Ruimte H k07 & H k07a - Kelder Computerruimte

Onderzoek aerosolen
Bouwdeel H - specifieke ruimten
Tweede Kamer
Tweede Kamer der Staten Generaal
010005_002

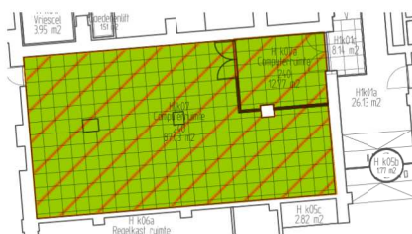
De computerruimte is voorzien van een mechanische ventilatie-installatie. De capaciteit is dermate beperkt dat de ruimte (tijdelijk) gelijktijdig gebruikt kan worden door één persoon.

Voor de klimatisering (koeling) wordt gebruik gemaakt van computerkoelunits. De lucht wordt hiermee (decentraal) gerecirculeerd met verhoogde lichtsnelheid, waardoor het houden van de veilige afstand van 1,5 m in dit geval niet toereikend is.

Als verblijfsruimte voldoet dit derhalve niet aan bouwbesluit 2012. Omdat de ruimte geen continue bezetting kent, is de ruimte als "niet verblijfsruimte" geclassificeerd.

Bij gebruik van de ruimte de volgende maatregelen in acht nemen:

KI-02 uitschakelen unit (indien bedrijfsproces dit toelaat)

KI-03 bij hoge lichtsnelheid bezetting ruimte aanpassen naar één persoon

Verder de algemeen voorgestelde beheersmaatregelen conform rapportage d.d. 10 september 2020.

Ruimte H 316 - 3^e etage Kantoorruimte

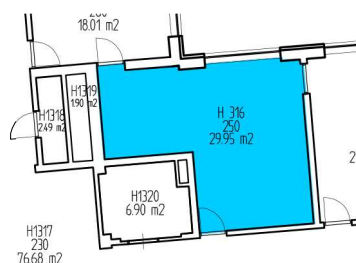
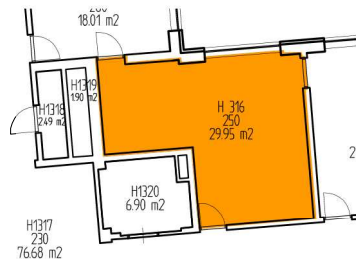
De ruimte is voorzien van een mechanische ventilatie-installatie met voldoende capaciteit voor de reguliere bezetting en daarmee ook voor de verminderde bezetting op basis van het 1,5 m regime.

De ruimte is bovendien voorzien van een split-unit voor de klimatisering (koeling) van de ruimte. De lucht wordt hiermee (decentraal) gerecirculeerd. Bovendien zijn de luchtsnelheden vaak erg hoog, waardoor het houden van de veilige afstand van 1,5 m in dit geval niet toereikend is.

Bij gebruik van de ruimte de volgende maatregelen in acht nemen:

KI-02 uitschakelen unit (indien bedrijfsproces dit toelaat)

KI-03 bij hoge luchtsnelheid bezetting ruimte aanpassen naar één persoon

Verder de algemeen voorgestelde beheersmaatregelen conform zoals in de rapportage aangegeven.
